改善箇所説明図

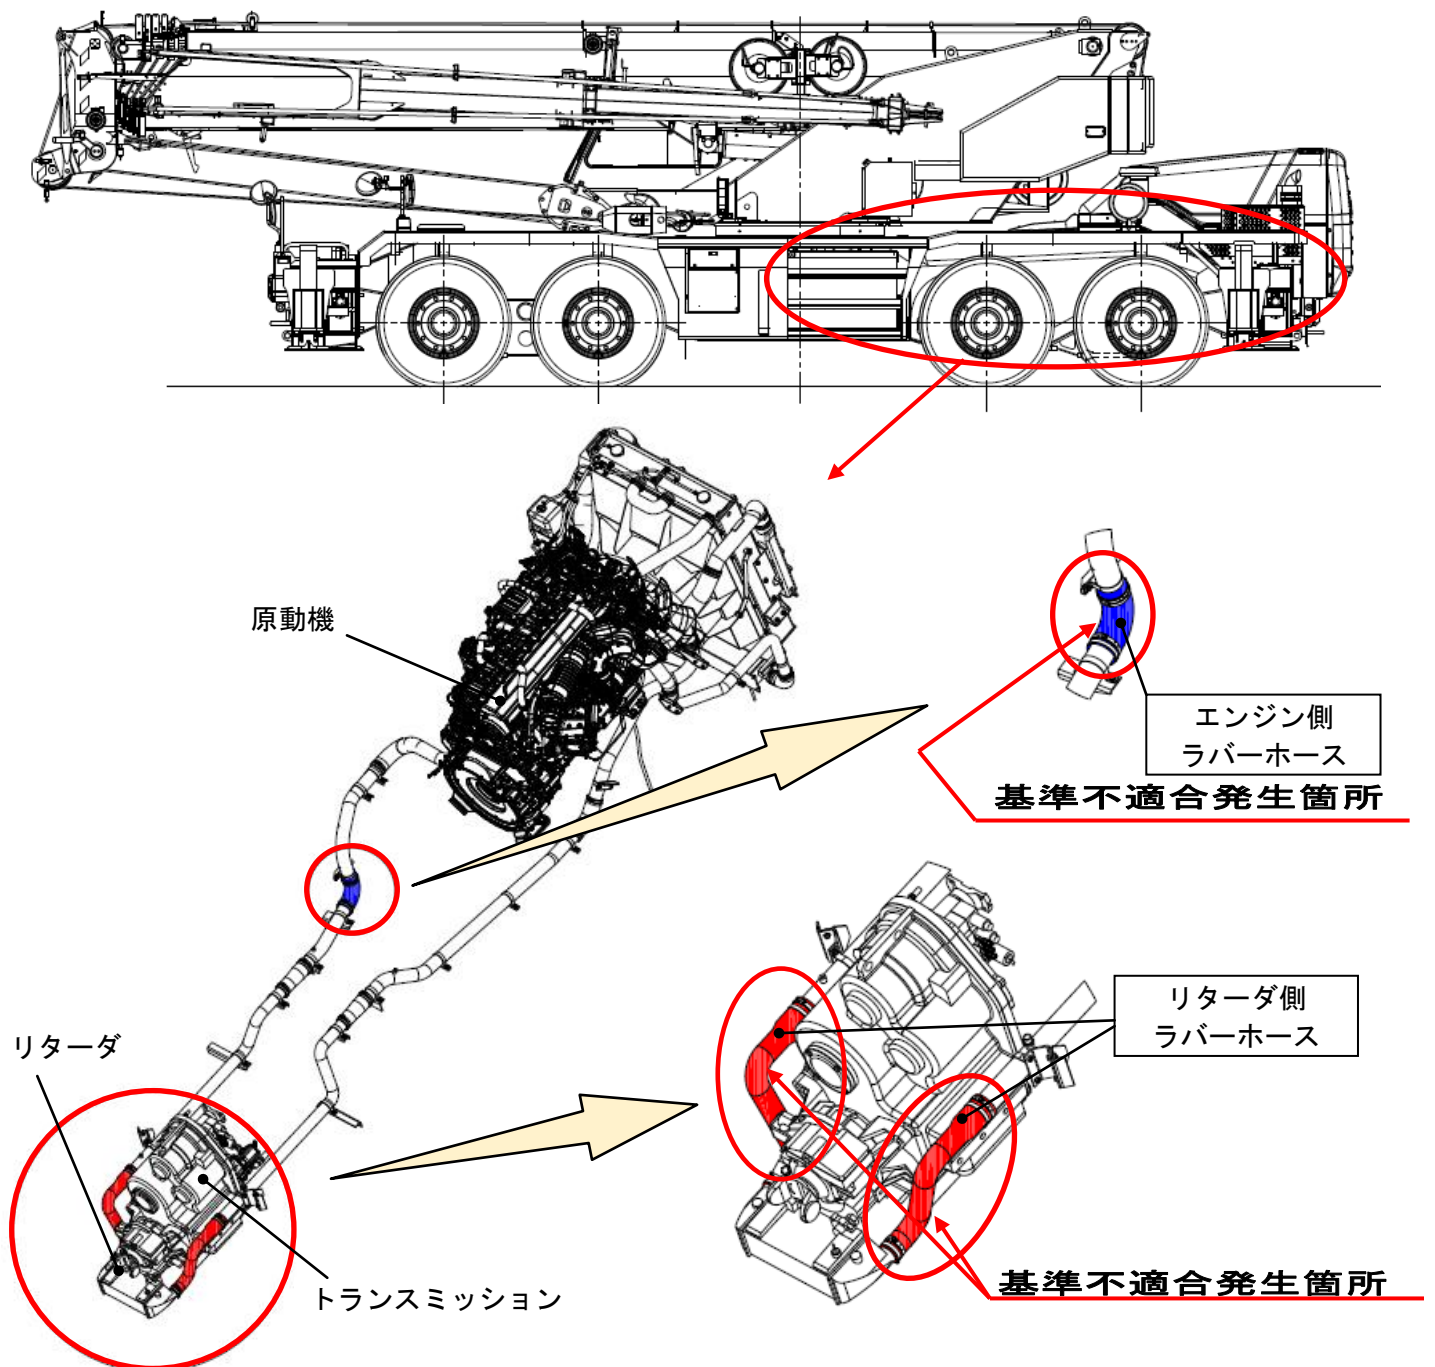
原動機冷却装置において、リターダ冷却装置のラバーホースの強度が不足しているため、当該ラバーホースが破裂するものがある。そのため、そのまま使用を続けると、ラバーホースから冷却水が漏れて、最悪の場合、エンジンが停止し走行不能になるおそれがある。

- ①リターダ側及びエンジン側ラバーホースを対策品に交換する。
- ②エンジン側ラバーホースを対策品に交換する。

識別：作業完了車には、所定の位置に白色マーキングを施す。

白色マーキング位置：
車両下面側、リターダポ
ートよりの曲げ部外側

白色マーキング位置：
車両上面側、曲げ部内側
